**Suporte de grelhador de cerâmica em aparelhos microondas compactos****Modelos em questão: EMWG 1050.0 - EMWK 1050.0 e MWGC 610.1E**

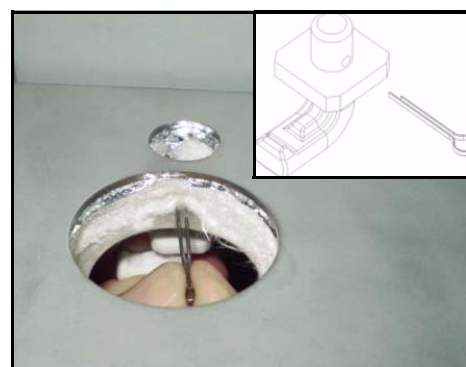
Com o objectivo de resolver problemas relacionados com o suporte de grelhador, está agora disponível um conjunto com um suporte de grelhador melhorado de cerâmica e um perno, para se poder substituir mais facilmente peças danificadas. O conjunto tem o n.º pç. de repos. 528912.

Este conjunto pode ser substituído nos aparelhos microondas compactos acima referidos.

1. Remova a caixa superior.
2. Retire o canal de ar interior.
3. Remova o casquilho da lâmpada.
4. Coloque o novo suporte de grelhador na abertura existente no tecto do interior do forno.

5. Insira a seguir o perno na abertura através do casquilho da lâmpada.

6. Rode o suporte de cerâmica 180º e abra o perno.
7. Volte a montar o casquilho da lâmpada e o canal de ar, e coloque novamente a caixa superior.
